令和3年度第4四半期安全実績PIデータの修正前後表（敦賀発電所2号機）

令和3年度第4四半期安全実績PIデータの修正前後表（敦賀発電所2号機）

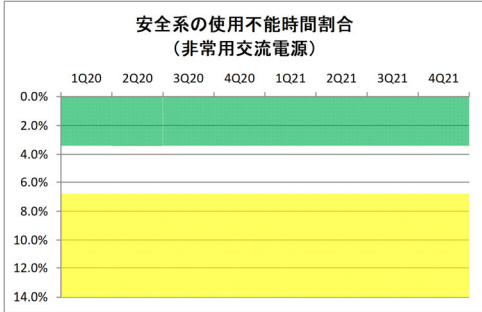
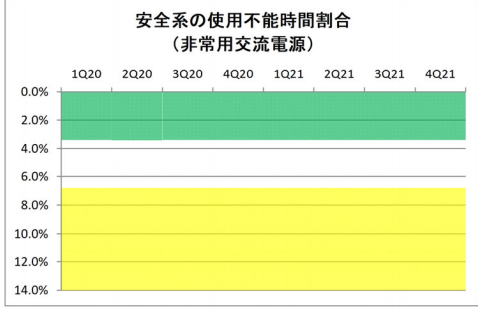
白	>3.4%																																																																																																																															
黄	>6.8%																																																																																																																															
赤	設定なし																																																																																																																															
 <p style="text-align: center;">安全系の使用不能時間割合 (非常用交流電源)</p>	 <p style="text-align: center;">安全系の使用不能時間割合 (非常用交流電源)</p>	2022年1月の敦賀発電所2号機Aディーゼル発電機の運転上の制限の逸脱を反映した。

評価	#N/A	#N/A	#N/A	#N/A	#N/A	#N/A	#N/A	#N/A																																																																																																																								
	1Q20	2Q20	3Q20	4Q20	1Q21	2Q21	3Q21	4Q21																																																																																																																								
LCO逸脱時間の合計	0	0	0	0	0	0	0	23																																																																																																																								
臨界時間数	0	0	0	0	0	0	0	0																																																																																																																								
過去12四半期のLCO逸脱時間の合計	0	0	0	0	0	0	0	23																																																																																																																								
過去12四半期の臨界時間数の合計	0	0	0	0	0	0	0	0

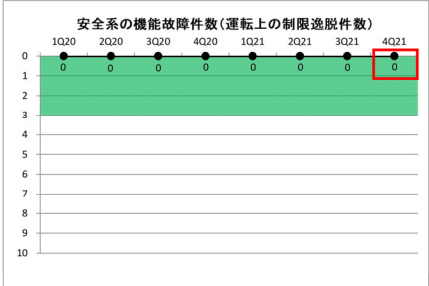
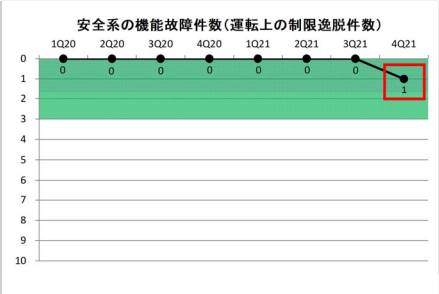
修正前	修正後	変更理由																																																																																																										
<p style="text-align: center;">2021年度第4四半期 安全実績指標(PI) 日本原子力発電株式会社 敦賀発電所 2号機</p> <p>安全系の機能故障件数(運転上の制限逸脱件数)</p> <table border="1"> <thead> <tr> <th></th> <th>1Q20</th> <th>2Q20</th> <th>3Q20</th> <th>4Q20</th> <th>1Q21</th> <th>2Q21</th> <th>3Q21</th> <th>4Q21</th> </tr> </thead> <tbody> <tr> <td>四半期に報告された影響緩和系の機能故障件数(LCO逸脱件数)</td> <td>0</td> <td>0</td> <td>0</td> <td>0</td> <td>0</td> <td>0</td> <td>0</td> <td>0</td> </tr> <tr> <td>過去4四半期の影響緩和系の機能故障件数(LCO逸脱件数)</td> <td>0</td> <td>0</td> <td>0</td> <td>0</td> <td>0</td> <td>0</td> <td>0</td> <td>0</td> </tr> <tr> <td>PI値</td> <td>0</td> <td>0</td> <td>0</td> <td>0</td> <td>0</td> <td>0</td> <td>0</td> <td>0</td> </tr> <tr> <td>評価</td> <td>緑</td> <td>緑</td> <td>緑</td> <td>緑</td> <td>緑</td> <td>緑</td> <td>緑</td> <td>緑</td> </tr> </tbody> </table> <p>しきい値</p> <table border="1"> <tbody> <tr> <td>緑</td> <td>3以下</td> </tr> <tr> <td>白</td> <td>4以上</td> </tr> <tr> <td>黄</td> <td>設定なし</td> </tr> <tr> <td>赤</td> <td>設定なし</td> </tr> </tbody> </table> 		1Q20	2Q20	3Q20	4Q20	1Q21	2Q21	3Q21	4Q21	四半期に報告された影響緩和系の機能故障件数(LCO逸脱件数)	0	0	0	0	0	0	0	0	過去4四半期の影響緩和系の機能故障件数(LCO逸脱件数)	0	0	0	0	0	0	0	0	PI値	0	0	0	0	0	0	0	0	評価	緑	緑	緑	緑	緑	緑	緑	緑	緑	3以下	白	4以上	黄	設定なし	赤	設定なし	<p style="text-align: center;">2021年度第4四半期 安全実績指標(PI) 日本原子力発電株式会社 敦賀発電所 2号機</p> <p>安全系の機能故障件数(運転上の制限逸脱件数)</p> <table border="1"> <thead> <tr> <th></th> <th>1Q20</th> <th>2Q20</th> <th>3Q20</th> <th>4Q20</th> <th>1Q21</th> <th>2Q21</th> <th>3Q21</th> <th>4Q21</th> </tr> </thead> <tbody> <tr> <td>四半期に報告された影響緩和系の機能故障件数(LCO逸脱件数)</td> <td>0</td> <td>0</td> <td>0</td> <td>0</td> <td>0</td> <td>0</td> <td>0</td> <td>1</td> </tr> <tr> <td>過去4四半期の影響緩和系の機能故障件数(LCO逸脱件数)</td> <td>0</td> <td>0</td> <td>0</td> <td>0</td> <td>0</td> <td>0</td> <td>0</td> <td>1</td> </tr> <tr> <td>PI値</td> <td>0</td> <td>0</td> <td>0</td> <td>0</td> <td>0</td> <td>0</td> <td>0</td> <td>1</td> </tr> <tr> <td>評価</td> <td>緑</td> <td>緑</td> <td>緑</td> <td>緑</td> <td>緑</td> <td>緑</td> <td>緑</td> <td>緑</td> </tr> </tbody> </table> <p>しきい値</p> <table border="1"> <tbody> <tr> <td>緑</td> <td>3以下</td> </tr> <tr> <td>白</td> <td>4以上</td> </tr> <tr> <td>黄</td> <td>設定なし</td> </tr> <tr> <td>赤</td> <td>設定なし</td> </tr> </tbody> </table> 		1Q20	2Q20	3Q20	4Q20	1Q21	2Q21	3Q21	4Q21	四半期に報告された影響緩和系の機能故障件数(LCO逸脱件数)	0	0	0	0	0	0	0	1	過去4四半期の影響緩和系の機能故障件数(LCO逸脱件数)	0	0	0	0	0	0	0	1	PI値	0	0	0	0	0	0	0	1	評価	緑	緑	緑	緑	緑	緑	緑	緑	緑	3以下	白	4以上	黄	設定なし	赤	設定なし	<p>2022年1月の敦賀発電所2号機Aディーゼル発電機の運転上の制限の逸脱を反映した。</p>

赤	設定なし																																																																																																											
	1Q20	2Q20	3Q20	4Q20	1Q21	2Q21	3Q21	4Q21																																																																																																				
四半期に報告された影響緩和系の機能故障件数(LCO逸脱件数)	0	0	0	0	0	0	0	1																																																																																																				
過去4四半期の影響緩和系の機能故障件数(LCO逸脱件数)	0	0	0	0	0	0	0	1																																																																																																				
PI値	0	0	0	0	0	0	0	1																																																																																																				
評価	緑	緑	緑	緑	緑	緑	緑	緑																																																																																																				
緑	3以下																																																																																																											
白	4以上
